# PGD 60

DIRECTION ASSEMBLY MEAN: Z UP VEHICLE

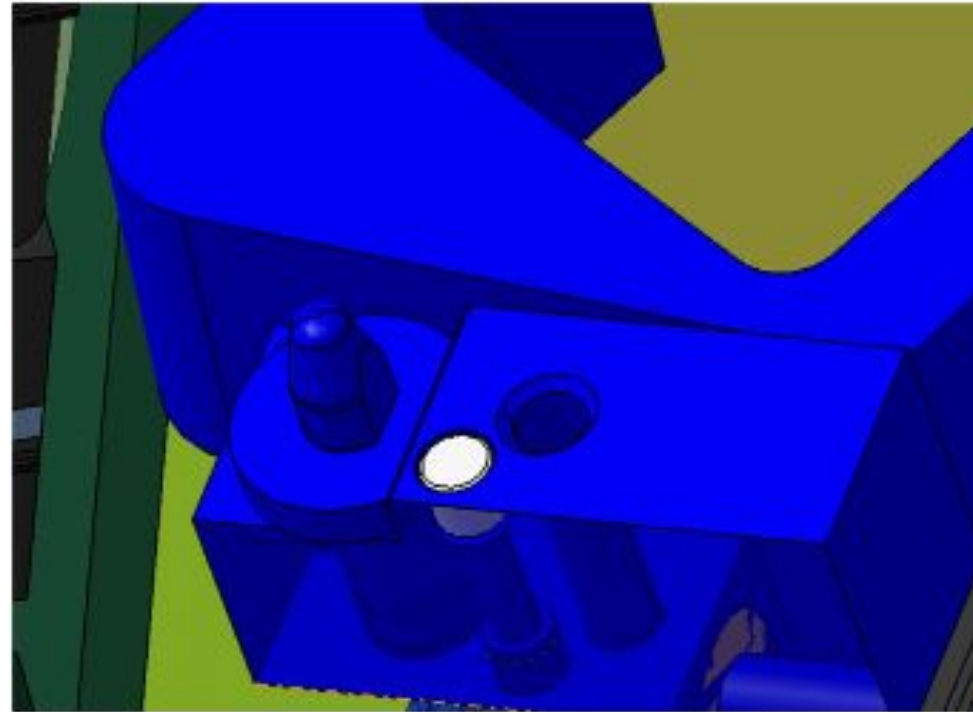
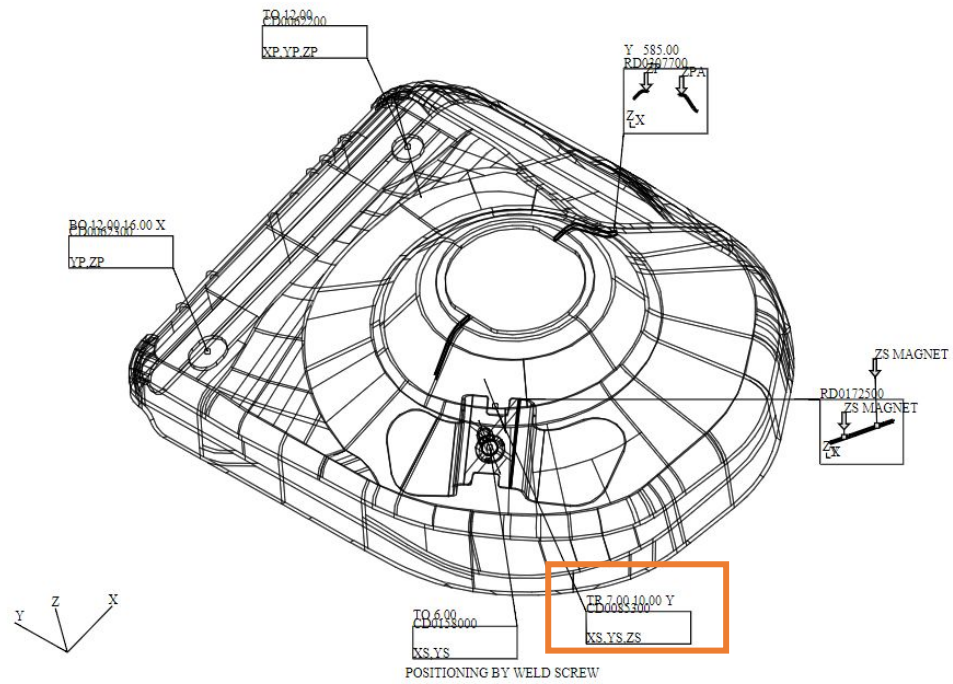
Пилот CD0085300 необходимо заменить на пилот 7.8 (усеченный) как на XJF

PGG 60

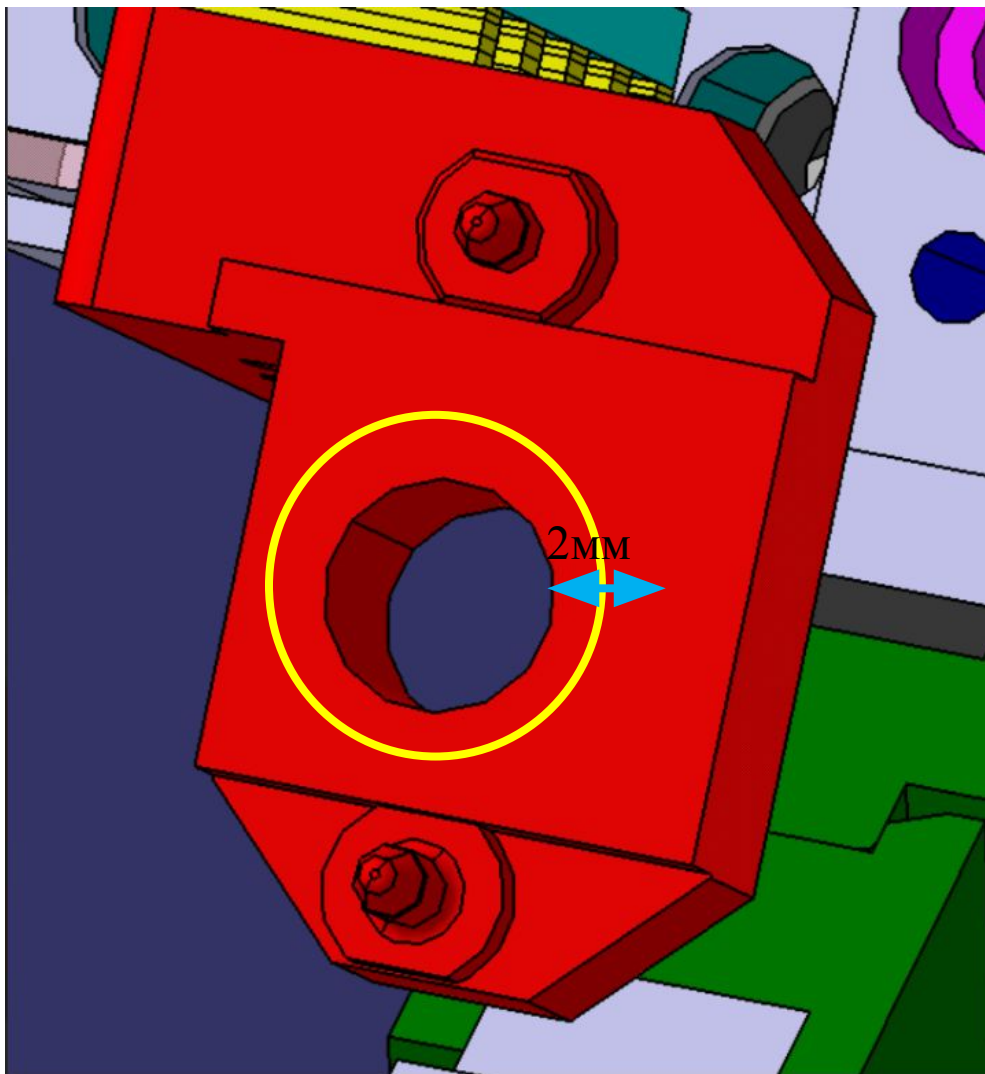
Необходимо расточить отверстие под шпильку массы на 2мм

## DPD 180

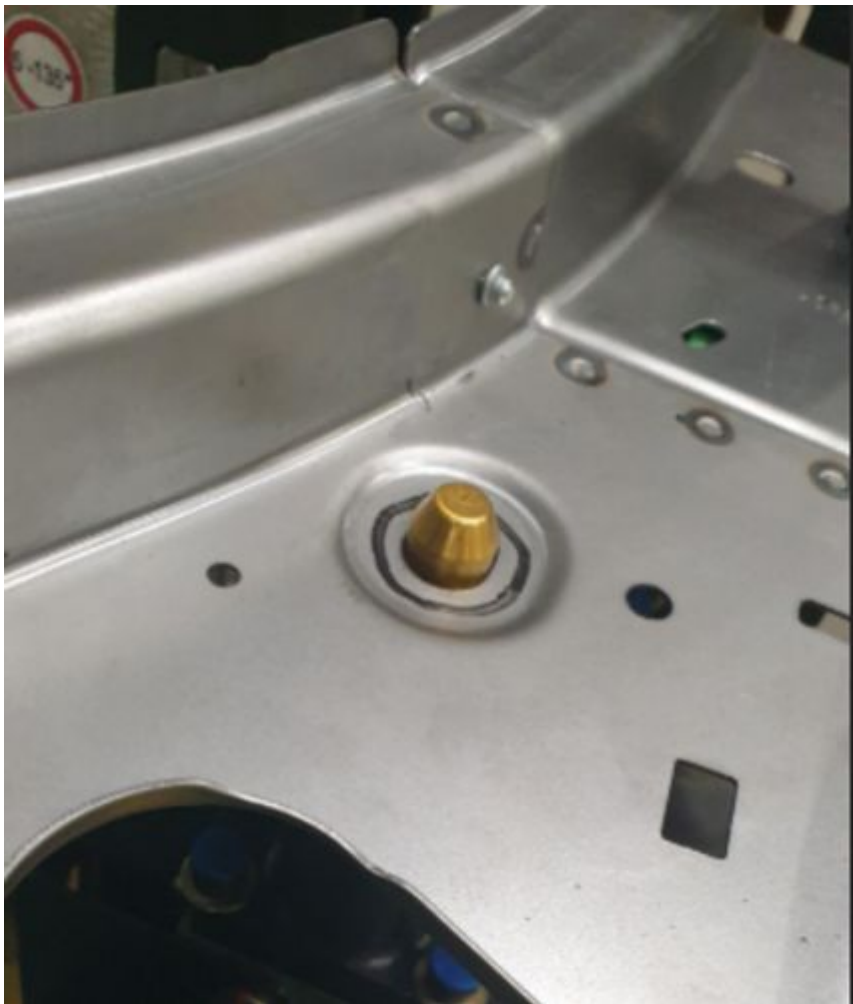
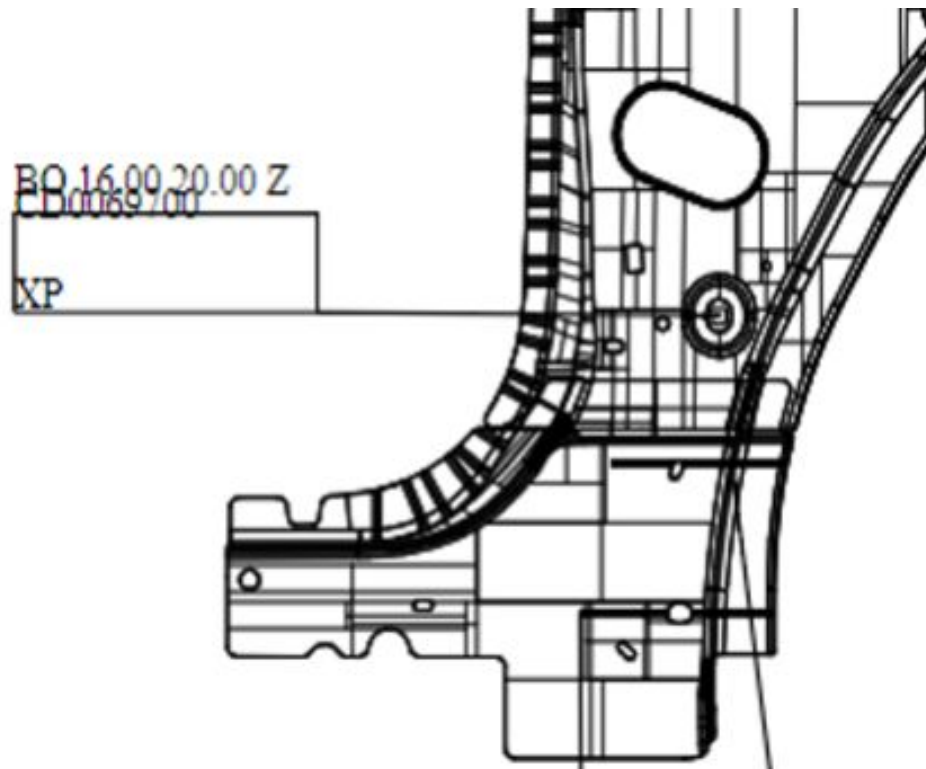
Пилот CD0069700 необходимо поднять на 3мм

# LRG 080

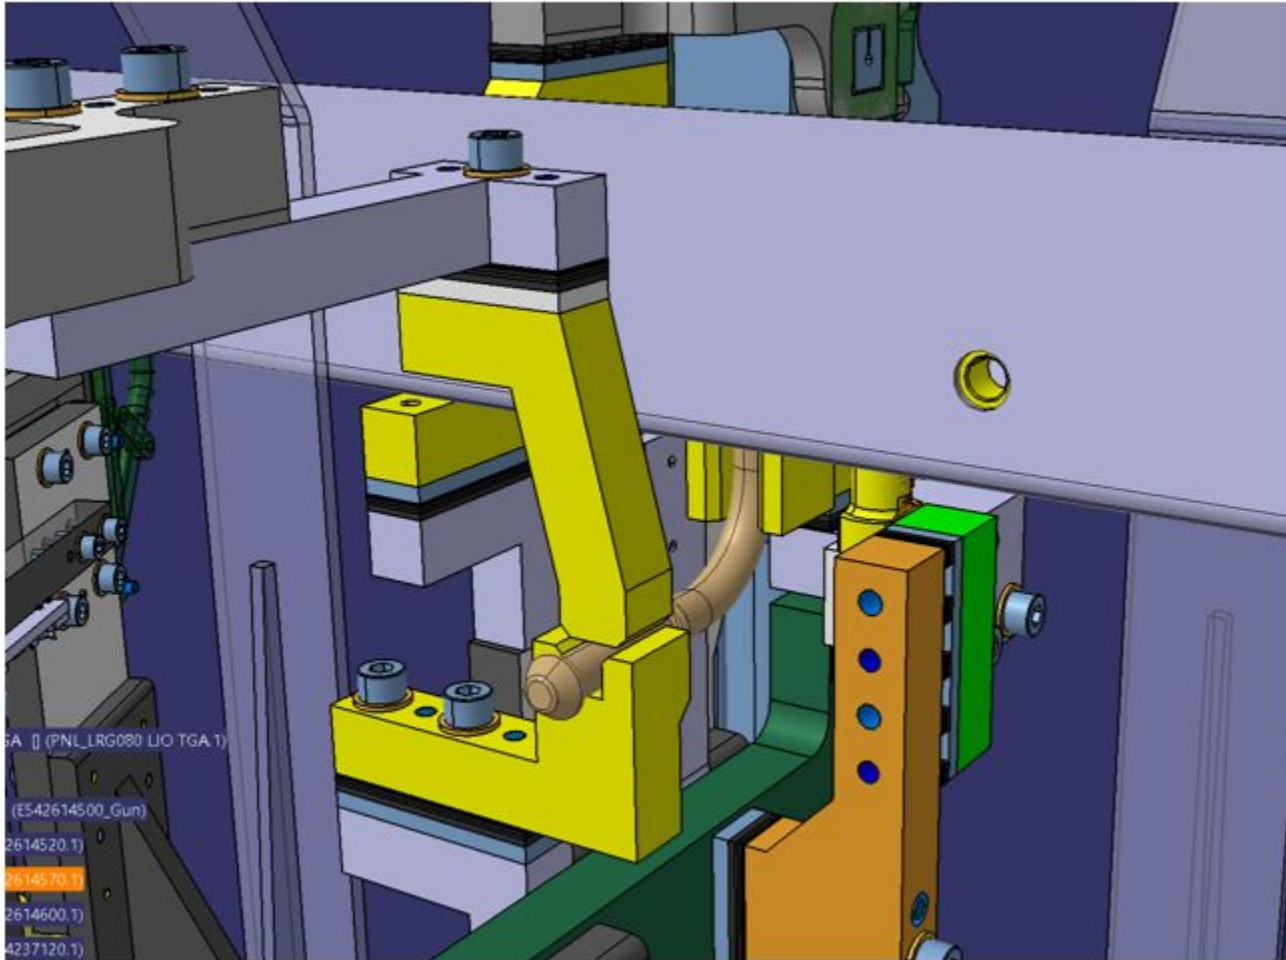
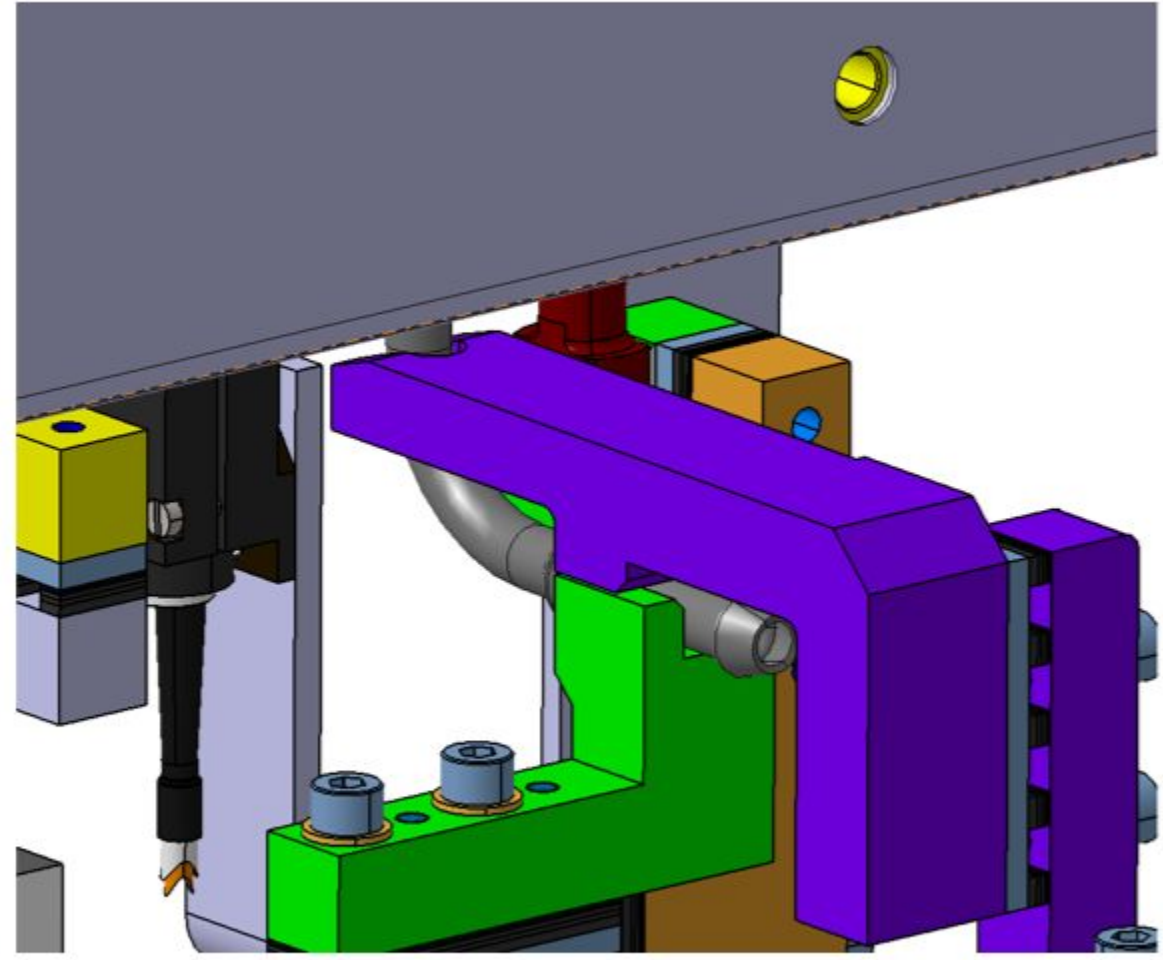
**Необходима модификация прижима на посту LRG 080 как на XJF**

## DPD 180

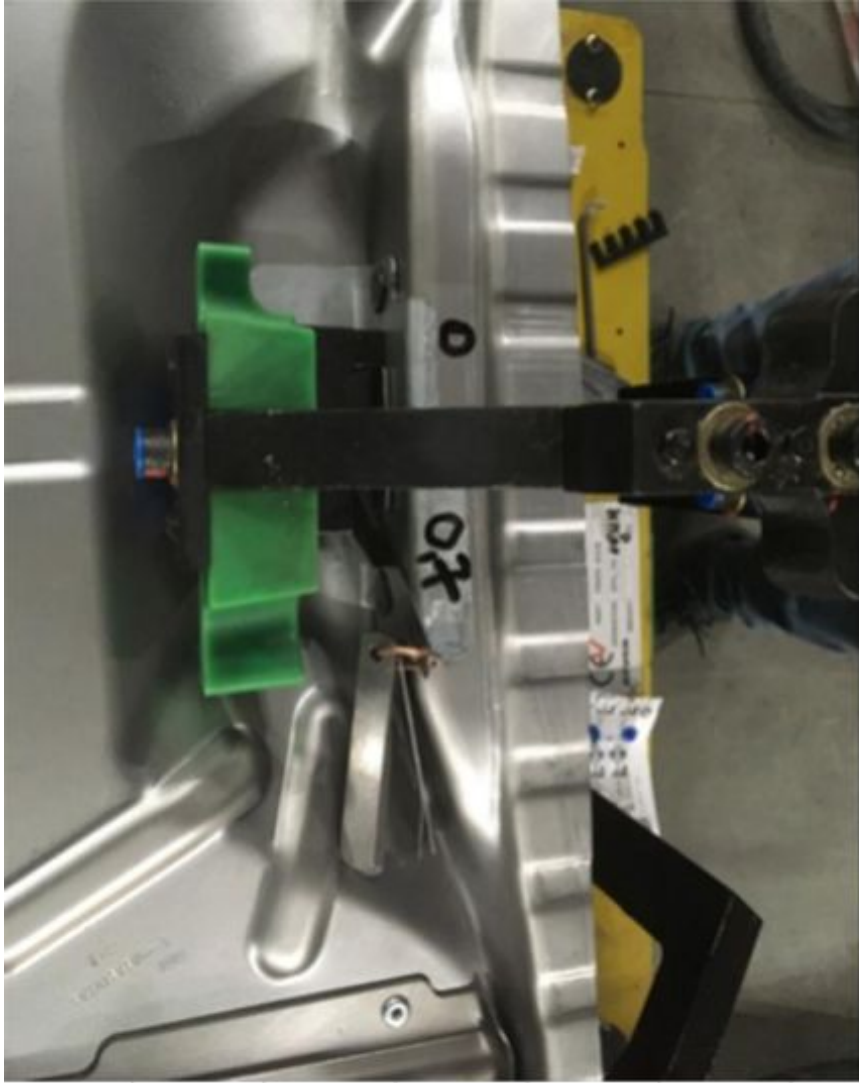
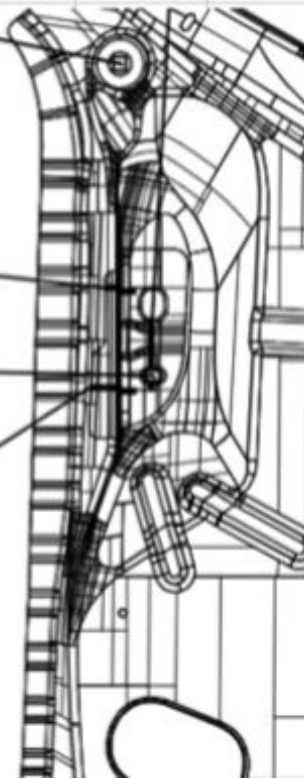
1 регулировка на 2 прижима.  
Разброс 0,7мм  
RD0328900, RD0328800

**На посту 2 прижима на 1 настройке, 1 работает другой нет. Необходима модификация.**

# TSD/TSG 060

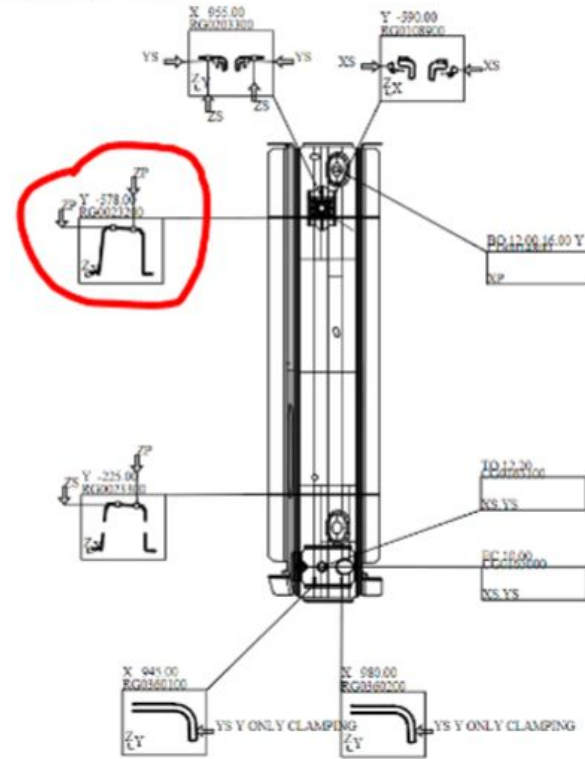
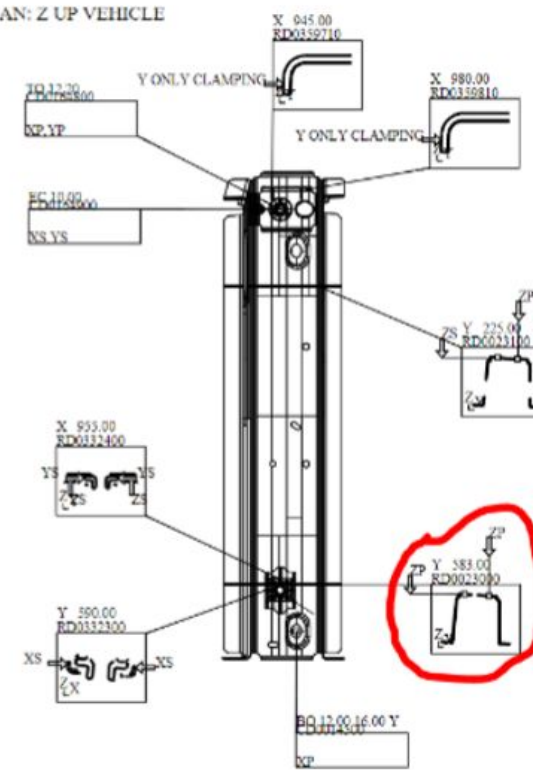
Problem: A clamp magnet is required, since the part is not fixed in the clamp. / Требуется магнит на прижим, т.к деталь выпадает из прижима.

# SCG/SCD 150

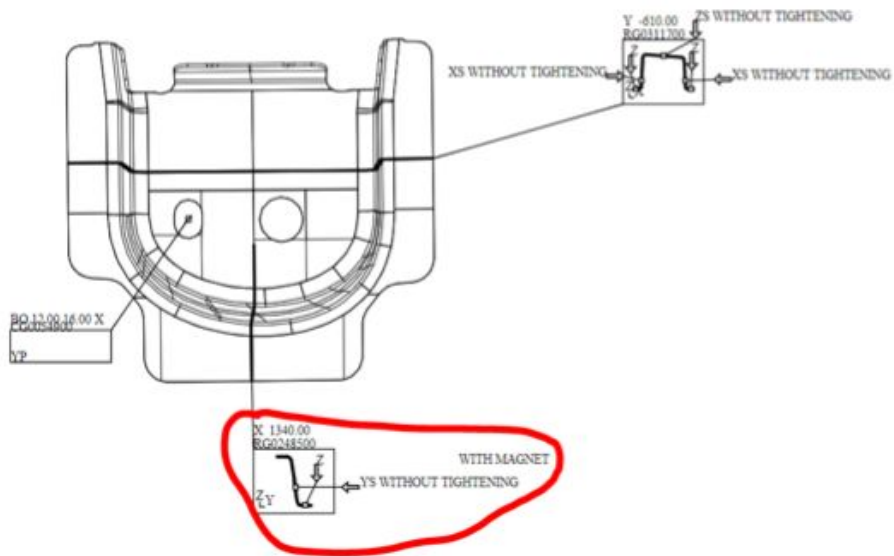
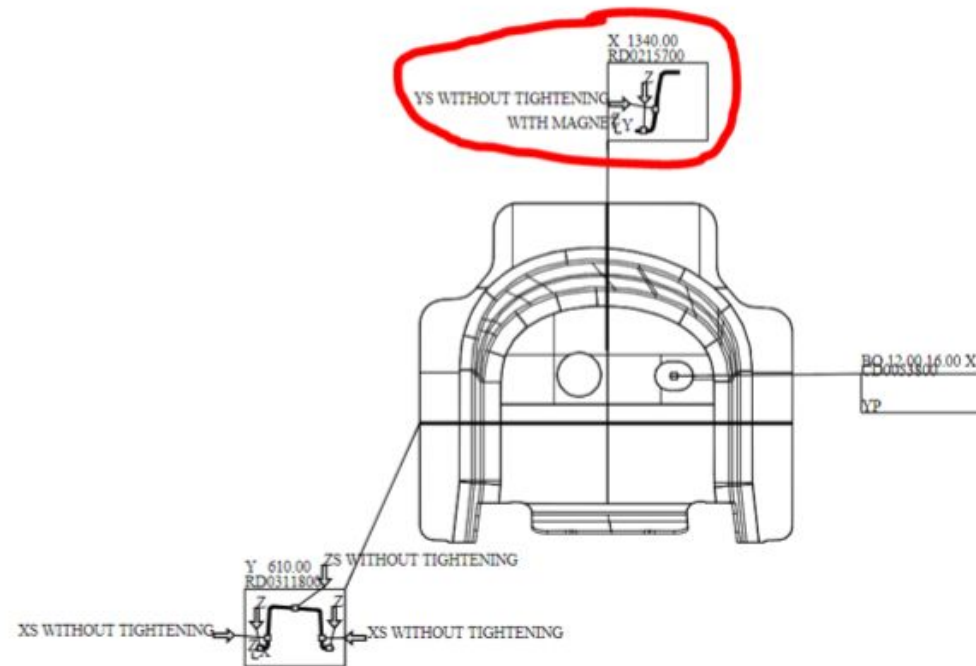
**Отсутствуют магниты на референсах RG0248500 и RD0215700. Необходимо установить магниты**
